Controle de versões:

Versão 01:

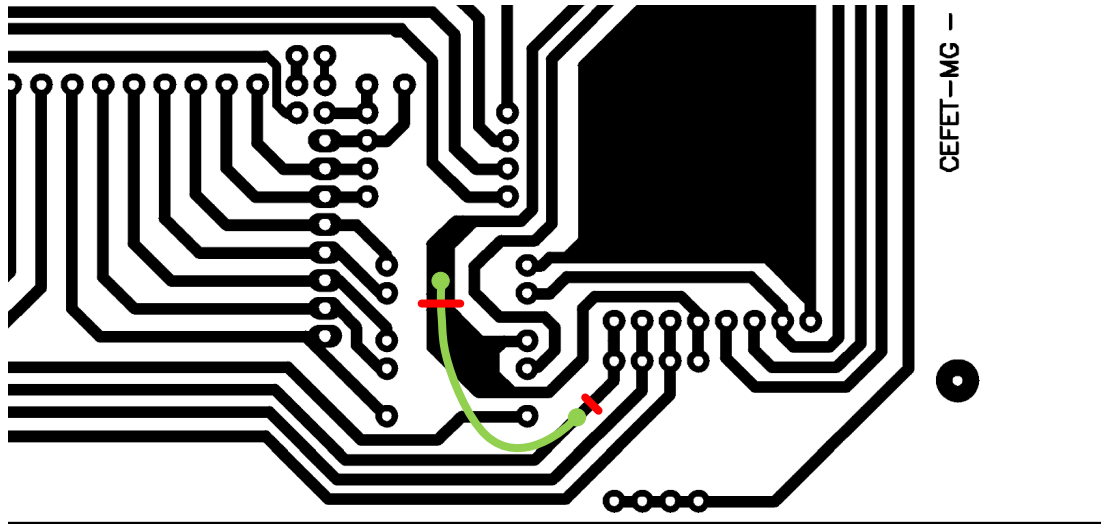
1. Havia a possibilidade de implementar outras soluções de software mais elaboradas para corrigir o problema da versão 00, mas o grau de complexidade destas soluções fogem ao escopo do curso. Portanto, optou-se por cancelar o compartilhamento da coluna 1 com o pino RS do módulo LCD. Assim, o bit P2.0 continuou como entrada para atender à coluna 1 do teclado e o pino P2.7, foi desconectado da coluna 4 do teclado para atender ao pino RS do módulo LCD.
 - 1.1. Modificações a serem feitas na placa para atender à versão 01:
 - 1.1.1. O resistor R21 (4k7) não vai mais ser necessário e pode ser retirado.
 - 1.1.2. Fazer dois cortes de filetes na placa nos locais indicados pelos traços em vermelho da figura abaixo. Deve-se ter cuidado para não danificar os demais filetes.
 - 1.1.3. Soldar um fio como indicado pelo traço em verde da figura abaixo.

- 1.3. Nesta versão, a solução de modificar o hardware teve como consequência a limitação do uso de 12 teclas (3 colunas do teclado). Anteriormente P2.7 atendia a coluna C4 do teclado e agora aciona o pino RS do display.

Figure 26 4-Bit Interface

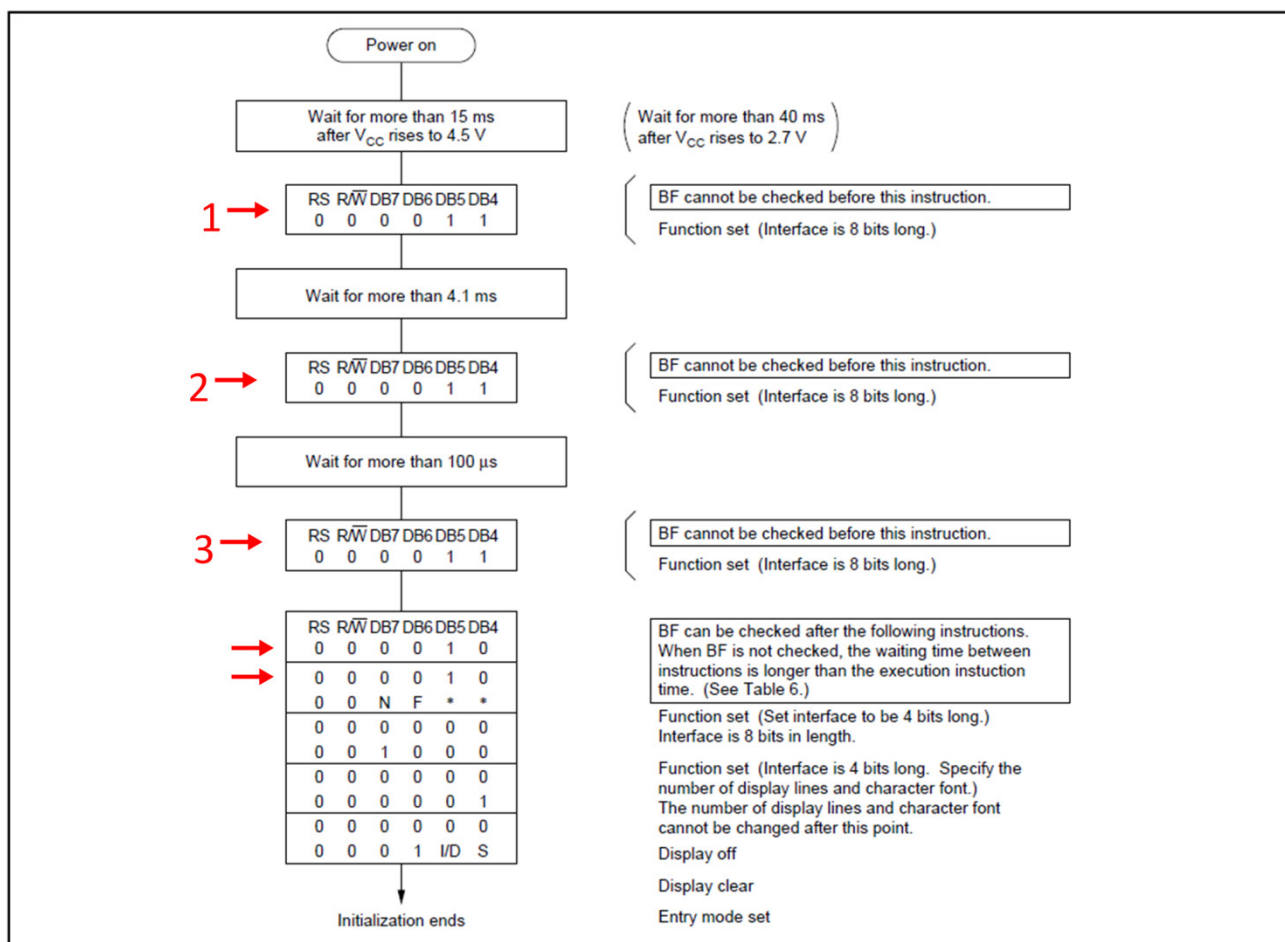
- 1.5.5. Lembre-se de implementar os delays especificados no fluxograma do fabricante, que segue abaixo.
 - 1.5.6. As modificações descritas acima foram implementadas na função “Init_LCD”.

- 1.5. Ao consultar a datasheet do chip controlador do módulo LCD (HD44780, fabricado pela Hitachi) verificou-se que:
 - 1.5.1. Inicialmente, o fabricante recomenda apenas iniciar a configuração do chip após 15ms do instante em que tensão de alimentação ter ultrapassado o valor de 4,5V. Como não se tem este dado, sugere-se um delay inicial superestimado de 50ms.

- 1.5.2. Em seguida deve-se enviar o nibble que configura a interface para 8 bits (sim, 8 bits!) por três vezes seguidas.
 - 1.5.3. Em seguida, envia-se o nibble que configura a interface para 4 bits.

- 1.5.4. Por fim, envia-se uma palavra inteira (8 bits em dois envios de 4 bits cada) que configura a interface para 4 bits (de novo!), número de linhas, etc.
